Polní cesty a PEO v k.ú. Kvítkovice u Otrokovic

Vzorový řez hráze ZN1, ZN2

příloha: 2.7.d

Vzorový řez hráze

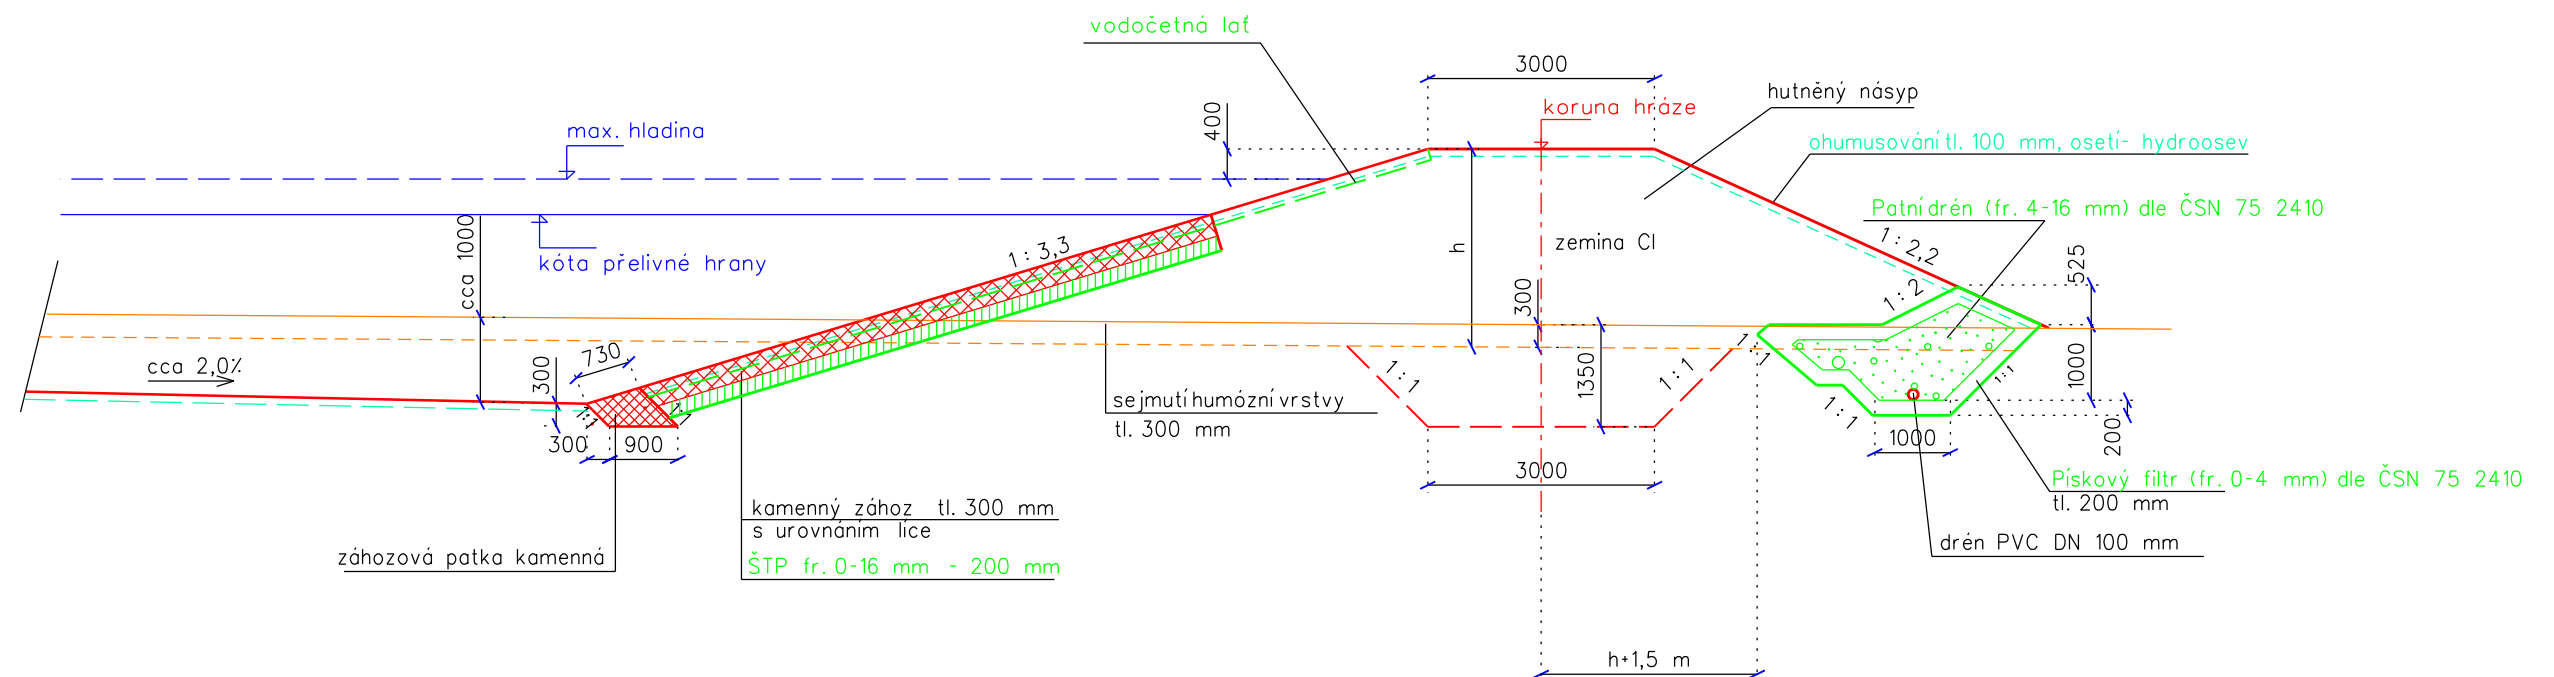
Zelenou barvou jsou znázorněny upřesnění dle připomínek z posudku PD zpracovaného Vodní díla - TBD a.s. z 11/2020

Úpravy budou zohledněny v soupisu prací: - úprava tloušťky ŠTP pod kamenným záhozem
- úprava patního drénu
- doplnění vodočetná lať
